**ISTRUTTORIA SERVIZIO PIANIFICAZIONE URBANISTICA, TERRITORIALE E CARTOGRAFICA
Prot 46134 del 06/12/2018 class. 07.04.05 fasc. 2557- 2558**

COMUNE di FIORANO MODENESE. COMUNE di SASSUOLO. Variante al Piano Urbanistico Attuativo denominato AR(S-F) EX CISA CERDISA - SUB comparto C. Ai sensi art. 4 LR 24/2017. Osservazioni ai sensi art.35 LR 20/2000. Parere ai sensi art. 5 della LR n. 19/2008. VAS/VALSAT ai sensi art. 5 LR 20/2000 e D.Lgs 152/2006

**OGGETTO: Piano Urbanistico Attuativo (PUA) denominato “AR (S-F) Ex Cisa Cerdisa sub Ambito C”
in variante. Invio parere ai sensi art. 18 comma 1 lettera h LR 4/5/82 n° 19 e D.Lgs 152/06.**

Planimetria tratta dal
"Rapporto ambientale
preliminare" ai sensi
LR 4/2018

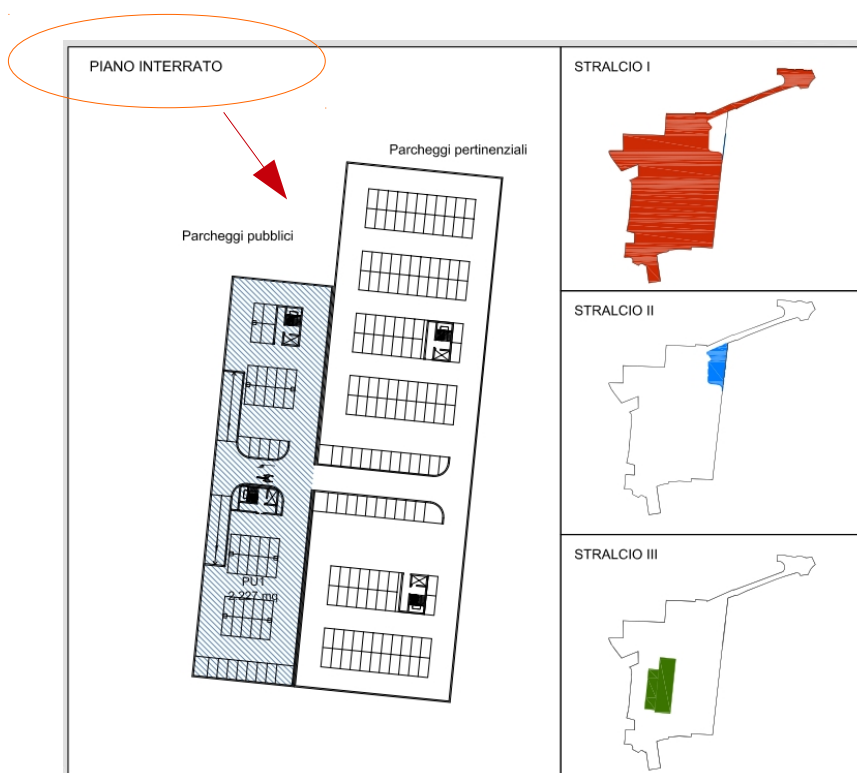
In linea generale, si osserva primariamente che il terzo stralcio funzionale non era previsto nel PUA approvato nel marzo 2017, ma neppure nel progetto del centro commerciale coop Adriatica sottoposto a screening, nel quale si illustrava la situazione dei parcheggi come predisposti completamente a raso:

La configurazione dello stato di progetto sottoposto a verifica di assoggettabilità **non è pertanto coerente con quello relativo alla variante proposta, per la presenza di una infrastruttura interrata da adibire a parcheggio al servizio delle strutture commerciali**. Pertanto, se il proponente intende effettivamente realizzare tale ulteriore stralcio costituito da un parcheggio interrato si ritiene necessario integrare la pronuncia di verifica negativa con l'**attivazione di una nuova procedura di assoggettabilità che abbia ad oggetto la versione progettuale più recente presentata**.

- La variante al PUA dovrà essere coerente con il progetto descritto nella procedura di verifica di assoggettabilità espletata, ovvero legittimata secondo le procedure di legge con le previsioni proposte.
